改善箇所説明図

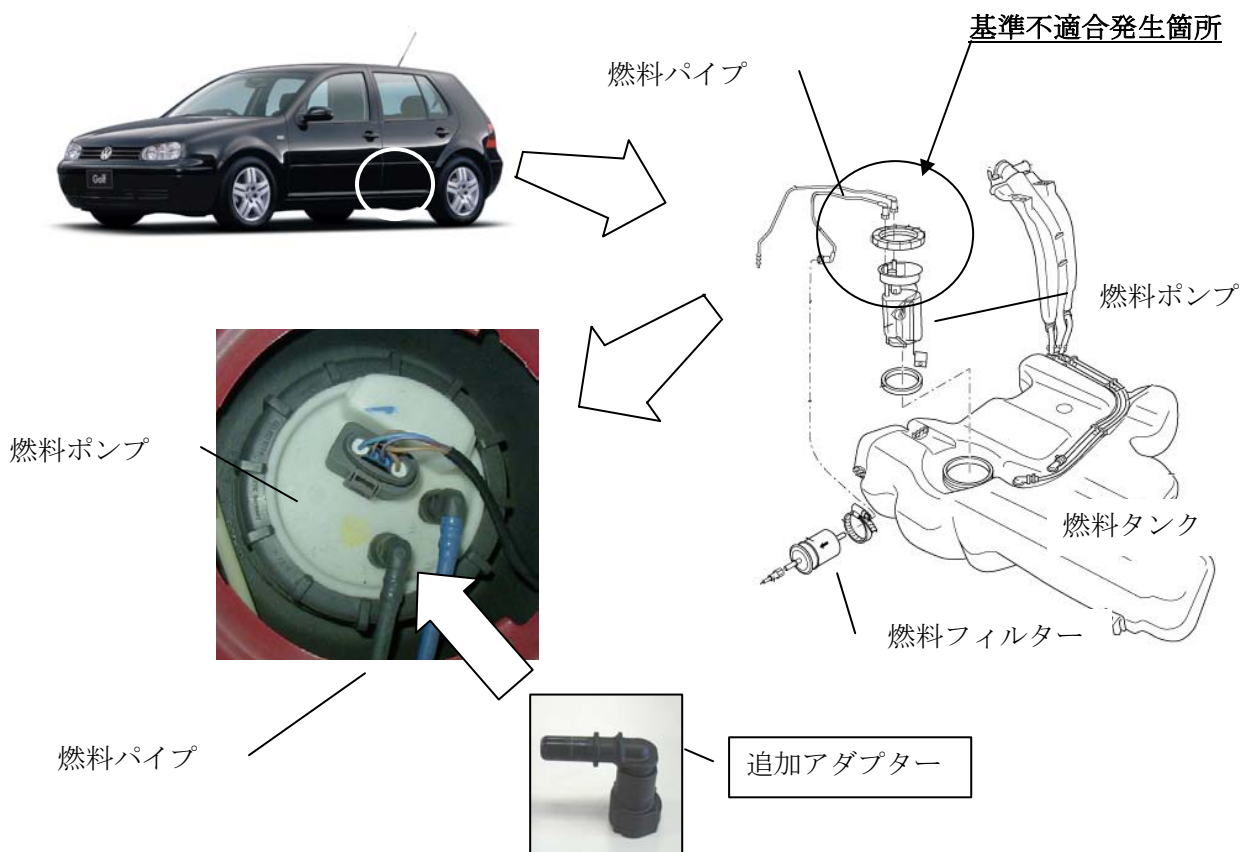
基準不適合発生箇所

燃料フィルターの取り付け位置が不適切なものがあるため、燃料フィルターと燃料ポンプをつなぐ燃料パイプに過度の力が加わっているものがある。そのため、そのまま使用を続けると燃料ポンプの樹脂パイプ部に亀裂が発生し、最悪の場合、燃料が漏れるおそれがある。

改善内容

全車両、燃料パイプと燃料ポンプの間にアダプターを追加する。また、燃料ポンプに亀裂があるものは新品と交換する。
